概要

この通知は、HIC (湿度表示カード) が変更されることをお知らせするものです。フォーム、形状、および機能に変更はありません。

この通知は参照用として、英語版 (XC�09033、バージョン 1.0、2009 年 12 月 7 日発行) を翻訳したものです。

図 1：従来の HIC

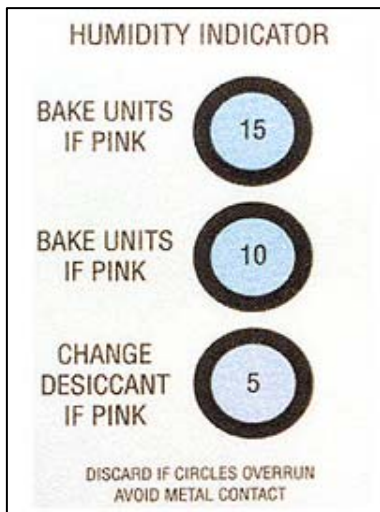
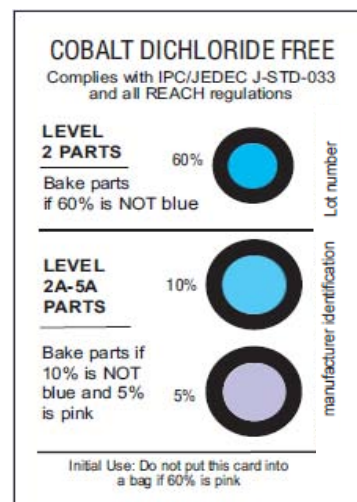
欧州連合の REACH (Registration, Evaluation, Authorisation and Restriction of Chemicals)、化学物質の登録、評価、許可、制限に関する規則に順守するため、ザイリンクスは HIC (湿度表示カード) を塩化コバルト (CoCl_2) を含まないものに変更することにいたしました。

新しい HIC には、ECB (欧州化学局) が定めた REACH 法で規制されている塩化コバルト (CoCl_2) が含まれません。さらに、このカードは JEDEC 規格 J-STD-033B01 に完全に準拠しています。
